設計変更詳細

対象型式	変更時期	新型式	対象サイズ
B11	2012年7月	変更なし	全サイズ
B21			
B31			
B41			
B51			
MB41			
MB51

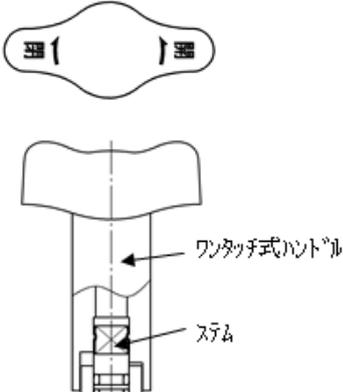
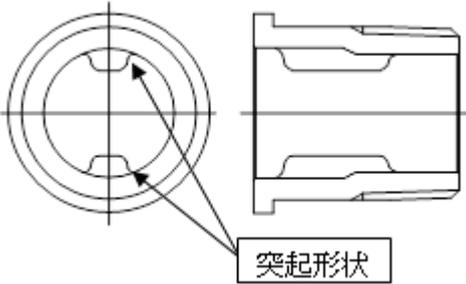
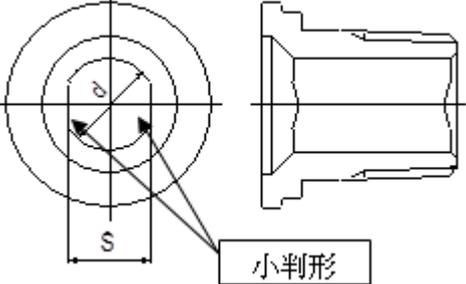
変更内容											
項目	変更前	変更後									
主要寸法		主要寸法変更(表1参照)									
鑄出し表示 [(M)B41,(M)51,B61のみ]		 <p>15A 20A,25A</p>									
ハンドル形状	 <p>スライントキャップ ハンドルヒース止め ステム</p>	 <p>ワンタッチ式ハンドル ステム</p>									
B61 ニップル形状 (15A,20Aのみ)	 <p>突起形状</p>	 <p>小判形</p> <p>ハンドルの互換性なし</p>

<table><tr> <th></th> <th>d</th> <th>S</th> </tr><tr> <td>15A</td> <td>13.6</td> <td>12</td> </tr><tr> <td>20A</td> <td>17.3</td> <td>14</td> </tr></table>

<p>※25A は突起形状</p>		d	S	15A	13.6	12	20A	17.3	14
	d	S									
15A	13.6	12									
20A	17.3	14
